# Pompa per vuoto 7.24807.20.0

## Modifiche al prodotto

| Veicoli: Audi/Seat/Škoda/Volkswagen |                                       | Prodotto: Pompa per vuoto |                       |

*Fig. 3*

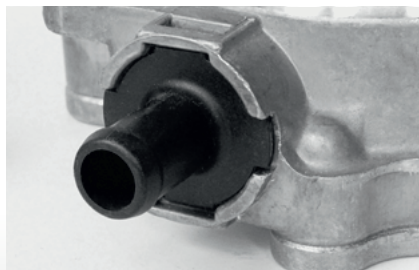
- Giunto di accoppiamento lato azionamento, Fig. 1 e 2
- Attacco dell'alimentazione di olio, Fig. 1 e 2
- Guarnizione ad anello e tipo di guarnizione, Fig. 1 e 2
- Attacco del tubo flessibile di depressione, Fig. 3 e 4
